改善箇所説明図

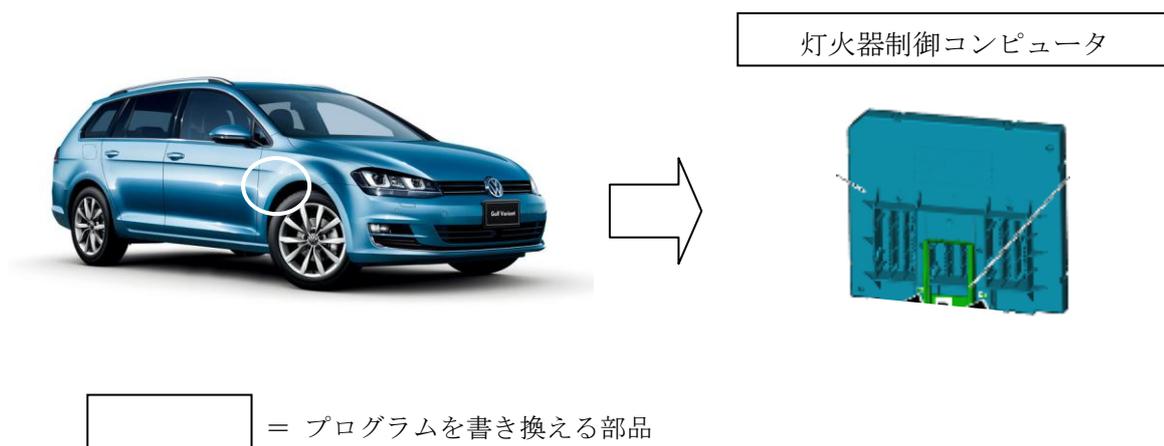
不具合発生箇所

灯火器制御コンピュータのプログラムが不適切なため、リモコンによるドアロック開錠時の外気温が低い場合、アンサーバックの方向指示器点滅を回路のショートと誤判定することがある。そのため、前面方向指示器が不灯になるとともに、警告機能が作動するおそれがある。

改善内容

全車両、灯火器制御コンピュータのプログラムを書き換える。
